改善箇所説明図

改善措置の内容

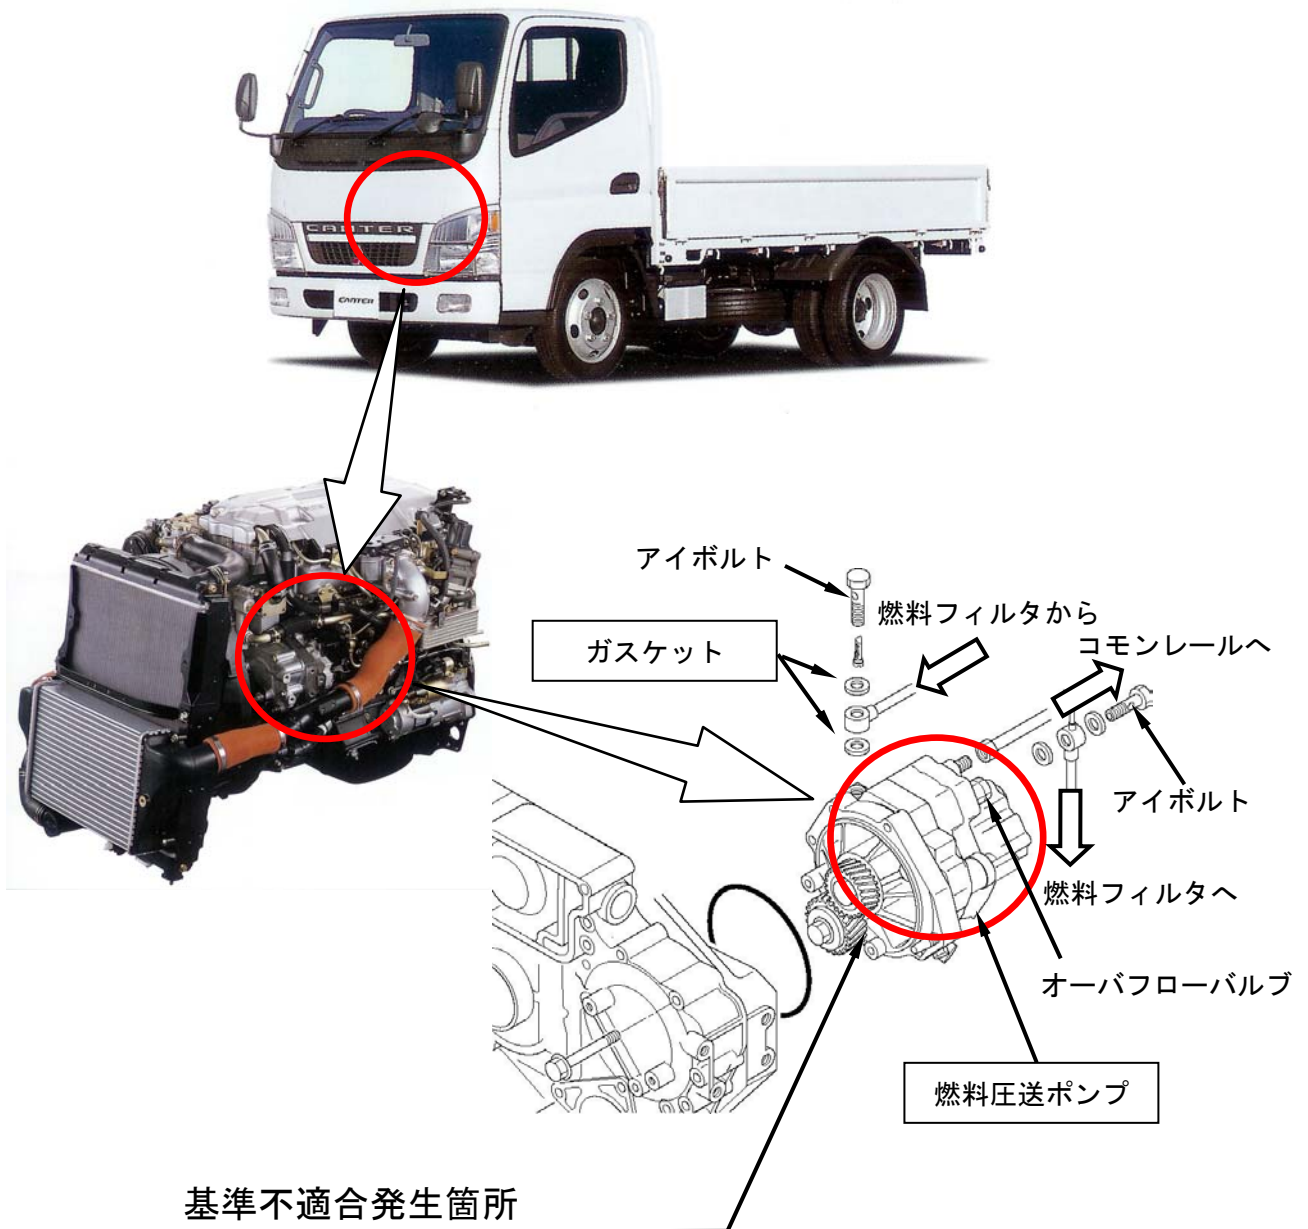
蓄圧式燃料噴射システムの燃料圧送ポンプにおいて、製造時等の組立工程における清浄度の管理が不適切なため、当該ポンプのオーバーフローバルブ内に異物が詰まるものがある。そのため、低温時に使用すると、燃料リターン配管から空気を吸い込み、燃料圧送ポンプへの燃料供給が停止するため、エンジンが停止、再始動不能に至るおそれがある。

全車両、燃料圧送ポンプのリターン燃料流量を点検し、規定値以下の場合は燃料圧送ポンプを新品と交換する。

注：□ は、交換部品を示す。
